# SERVICEVARIANTE 1

NP- Wechsel (80 02 3135 fuer 80 02 18 43)

Change of the needle positioning unit (80 02 31 35 instead of 80 02 18 43)

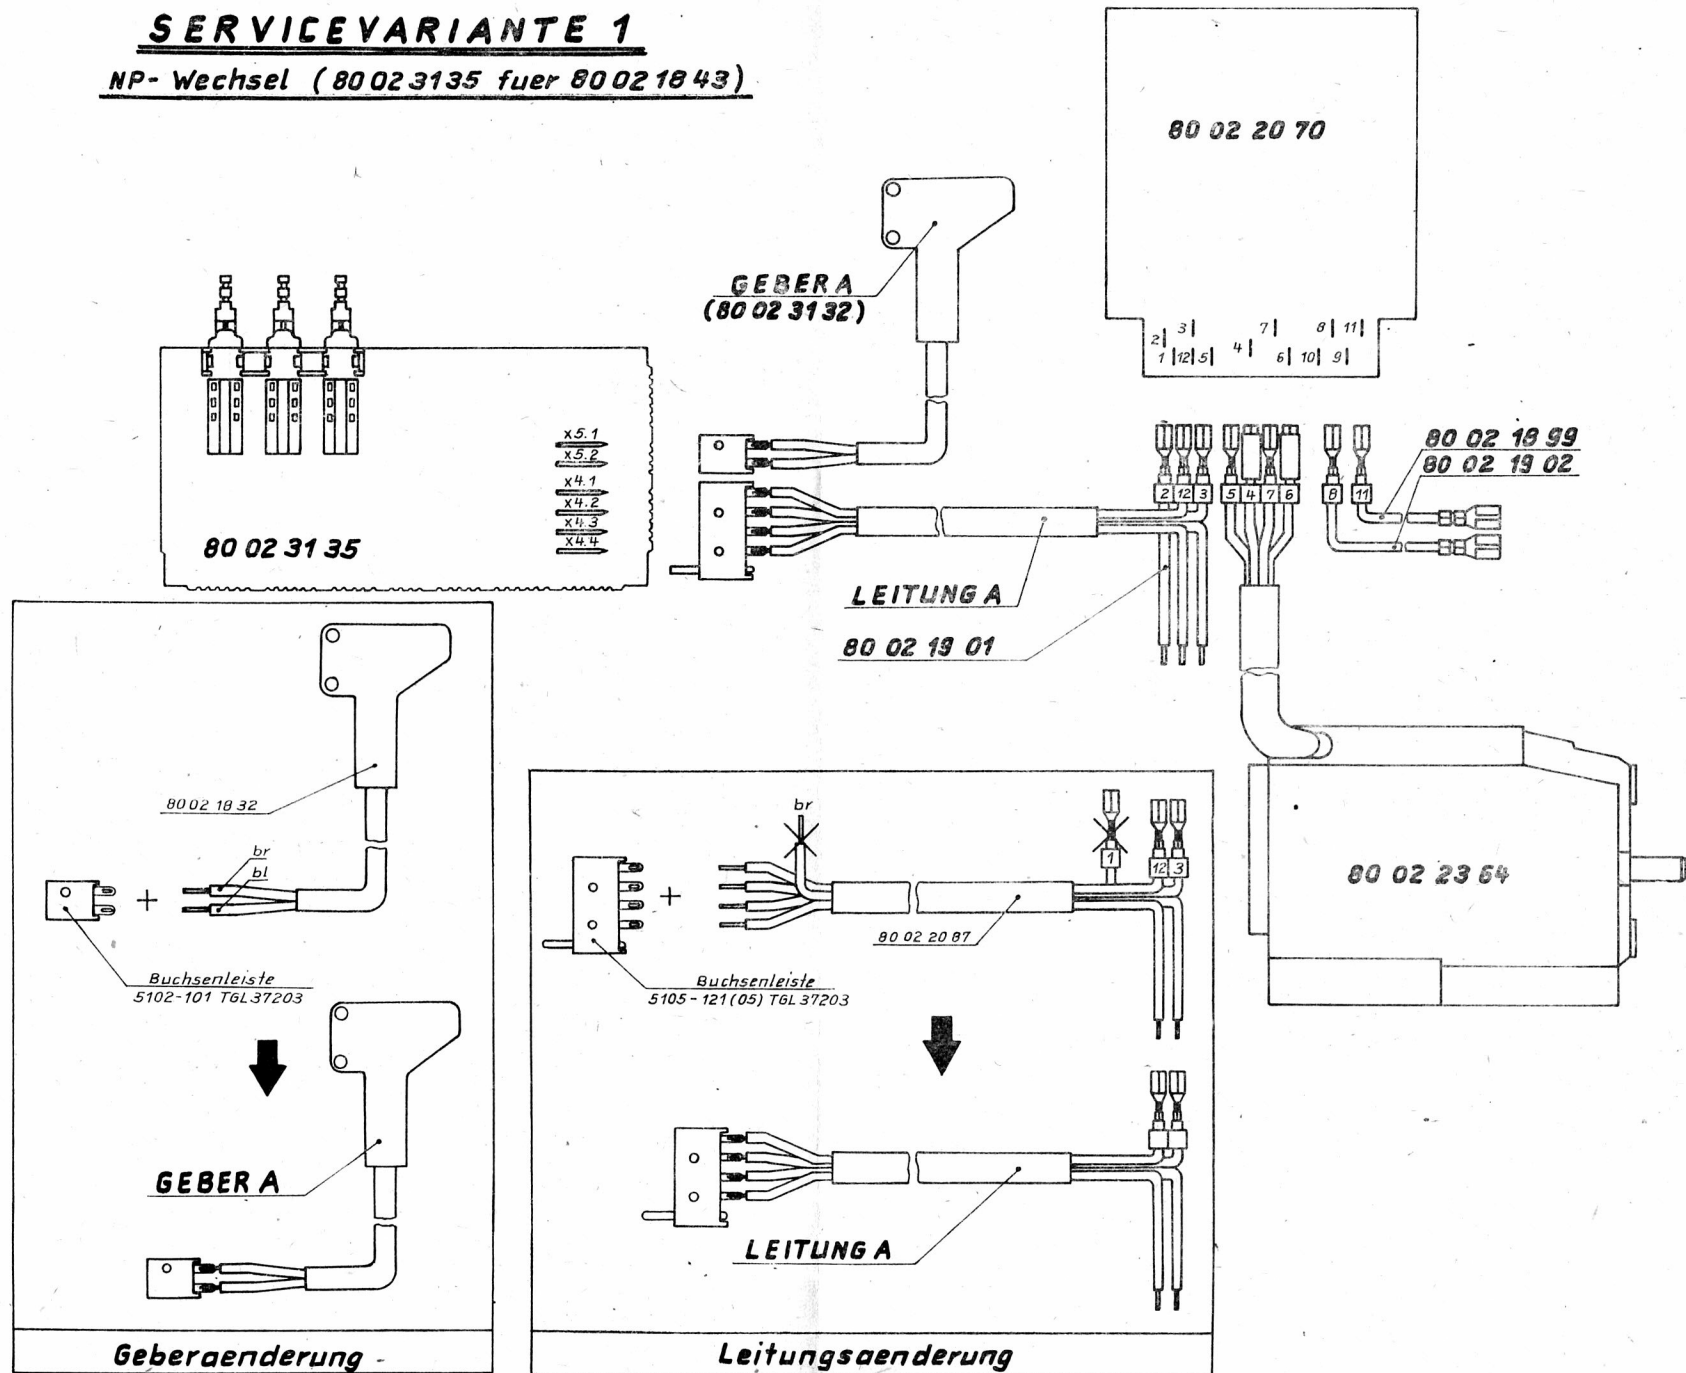
| Geber A       | Leitungsänderung                      |
| Leitung A     | Leitung A                             |
| Geberänderung | Buchsenleiste 5105-121 (05) TGL 37203 |
| Geber A       | Buchsenleiste 5102-101 TGL 37203      |

| supplier A                 | change of the line                       |
| line A                     | line A                                   |
| alteration of the supplier | connecting block 5105-121 (05) TGL 37203 |
| supplier A                 | connecting block 5102-101 TGL 37203      |

Beim Wechseln der Variante 1 werden noch folgende neue Teile benötigt:

- 1 ▲ 80 02 32 23 ■ Bedienblende
  - 2 ▲ 80 02 32 22 ■ Taste
  - 3 ▲ 80 02 32 24 ■ Gehäuse (vor dem Einbau ist die Rastnase abzutrennen)
- (siehe neue Tafel 14 dieser Information)

When changing variant 1 the following new parts will be needed, too:

- 1 ▲ 80 02 32 23 ■ control cover part
  - 2 ▲ 80 02 32 22 ■ button
  - 3 ▲ 80 02 32 24 ■ case (prior to building in take the snap nose off)
- (see new table 14 of this information)
